Věc: Budova ČNB v Hořické ulici v Hradci Králové, čp. 1652 – vyjádření statika k únosnosti plochých střech nad 4.nadzemním podlažím dilatačních dílů D1 a D2 (pro osazení fotovoltaických panelů)

Obr. 1 – Navrhované rozmístění fotovoltaických panelů

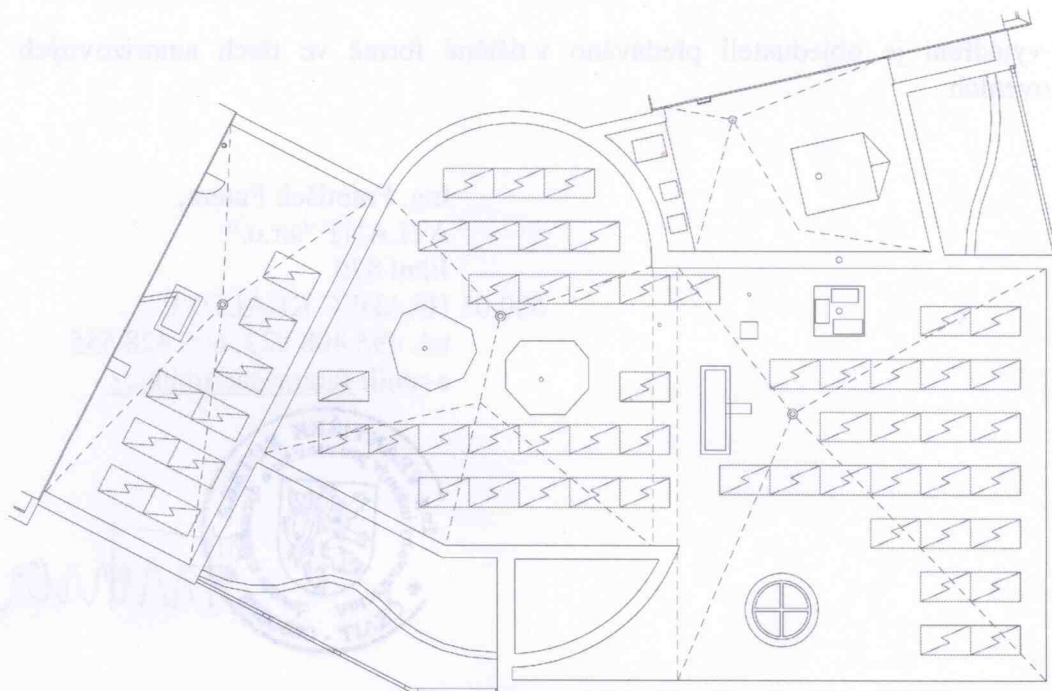
Na ploché střeše „vstupního“ dilatačního dílu D2 a na přilehlé ploché střeše nad krajním travé „kancelářského“ dilatačního dílu D1 navrhuje umístit fotovoltaické panely - přibližně podle schématu na obr. 1.

Podle Vašeho sdělení činí výsledné plošné přetížení střechy, které zahrnuje vlastní fotovoltaické panely, konstrukci, která je nese, a stabilizaci této konstrukce, která může být zajištěná zátěží (ze šterku, betonových dlaždic apod.), v nejnepříznivějším případě asi $0,70 \text{ kN/m}^2$.

Střešní konstrukce (bodově podepřená železobetonová monolitická deska konstantní tloušťky) je vyztužená stejnou výztuží jako desky typických (tzn. „kancelářských“) podlaží. Desky typických podlaží byly navrženy na celoplošné užité zatížení a zatížení přemístitelnými příčkami v součtové hodnotě $4,0 \text{ kN/m}^2$. Únosnost střešní desky je ale oproti desce typického podlaží snížena, protože má (v dilatačním celku D2) sníženou tloušťku z $0,22$ na $0,20 \text{ m}$ a menší míru vetknutí do obvodových stěn. Lze uvažovat na straně bezpečné, že deska je schopná nést zatížení fotovoltaickými panely a sněhem nebo montážním zatížením o hodnotě $2,5 \text{ kN/m}^2$. To je hodnota, která pokryje bezpečně i přetížení případnými novými vrstvami střešního pláště, přetížení uváděnou tíhou fotovoltaických panelů a případnými návěsemi sněhu, které by se mezi panely vyskytly. Kdyby bylo v budoucnu třeba přetížit střechu více, bylo by nutné konstrukci přepočítat. Uváděné hodnoty zatížení jsou hodnoty charakteristické (v době zpracování původní projektové dokumentace hodnoty normové, resp. výpočtové provozní).

Ploché střechy vyznačené na obr. 1 jsou schopné s jistou rezervou nést bez zvláštních opatření navrhované fotovoltaické panely s příslušenstvím.
